改善箇所説明図

不具合内容

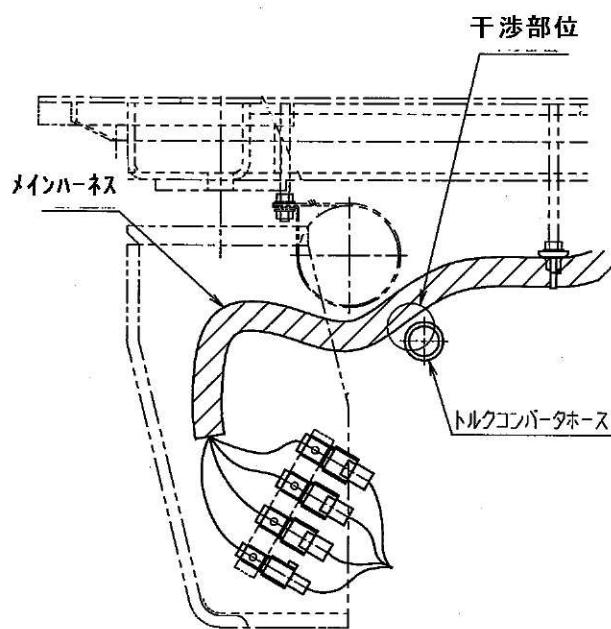
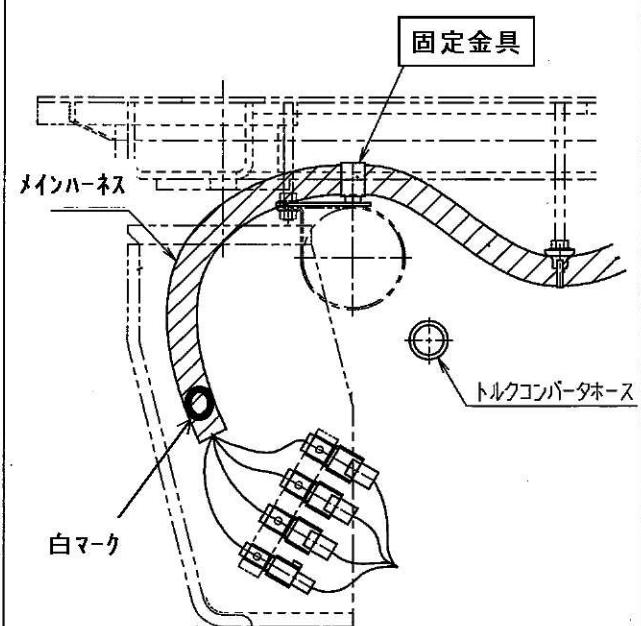
メインハーネスの取り回しが不適切なため当該ハーネスとトルクコンバータホースが接触するものがある。そのため、そのまま使用を続けると、振動によりトルクコンバータホースが損傷し、最悪の場合オイルが漏れ、走行不能となるおそれがある。

全車両、メインハーネスの固定金具を追加し取り回しを変更する。
なお、トルクコンバータホースが損傷しているものはホースを新品に交換する。

識別：改善処置を実施したものには、コルゲートチューブに白マークを付ける。
